**Avis délibéré de la mission régionale  
d'autorité environnementale  
Hauts-de-France  
sur la mise en compatibilité  
du plan local d'urbanisme  
de la commune de Tilloy-lez-Cambrai (59)**

n°MRAe 2023-7347

### **I. Le projet de mise en compatibilité du plan local d'urbanisme de Tilloy-lez-Cambrai**

*plan n°2 : distances de retrait pour les constructions retenues  
dans le cadre de la mise en compatibilité*

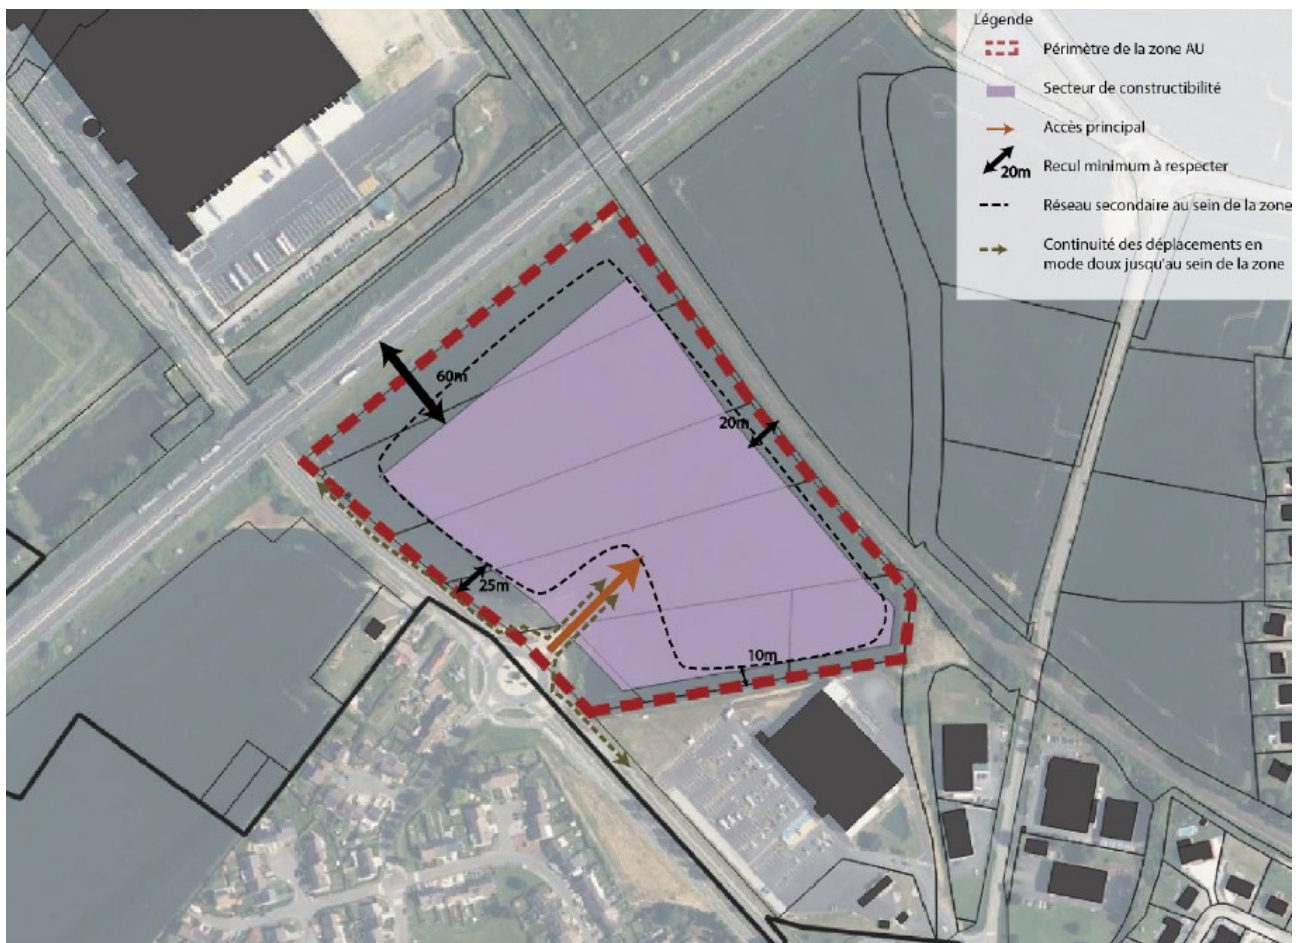
Alors que l'article L.111-6 du code de l'urbanisme fixe des bandes inconstructibles à partir de l'axe des voies de circulation, le PLU actuel fixe des bandes inconstructibles à partir de la limite d'emprise de l'autoroute et non de son axe et à partir de la RN 43 (sans plus de précision). Le dossier ne précise pas de combien est réduite la bande inconstructible par rapport à la situation

existante pour l'autoroute et, pour la RD2643, de combien est réduite la bande inconstructible par rapport à la loi Barnier qui prévoit 75 mètres à compter de l'axe.

- la bande inconstructible pour la RD2643 passe de 60 à 25 mètres de la RD2643, sans préciser le point de départ pour comptabiliser ces distances. Selon le plan n°2 ci-après, il semblerait que ce soit à partir du bord de la RD et non de son axe. Il n'est pas précisé à quelle distance ces 25 mètres correspondent par rapport à l'axe de la RD2643 ;
- la bande inconstructible pour l'A2 passe à 60 mètres à compter de l'axe au lieu des 100 mètres prévus par l'article L.111-6 du code de l'urbanisme. Il n'est pas précisé à quelle distance les 60 mètres à compter de la limite d'emprise de l'A2 correspondent par rapport à l'axe de l'A2 ;
- la bande inconstructible par rapport à la voie ferrée est quant à elle augmentée de 10 mètres.

- *de compléter l'évaluation environnementale en apportant des précisions sur les possibilités de construction de logements dans la zone IAUC, sur les différentes configurations de la bande inconstructible sur le terrain selon qu'il s'agisse du PLU en vigueur, de la modification projetée ou de l'application des dispositions prévues par l'article L. 111-6 du code de l'urbanisme afin de permettre de comparer et d'apprécier l'ampleur de la réduction de la mesure de protection pour les axes routiers ;*
- *de reporter ces informations sur des plans afin de visualiser dans quelles proportions les modifications prévues réduisent les zones d'inconstructibilité par rapport à l'existant et par rapport à l'article L. 111-6 du code de l'urbanisme.*
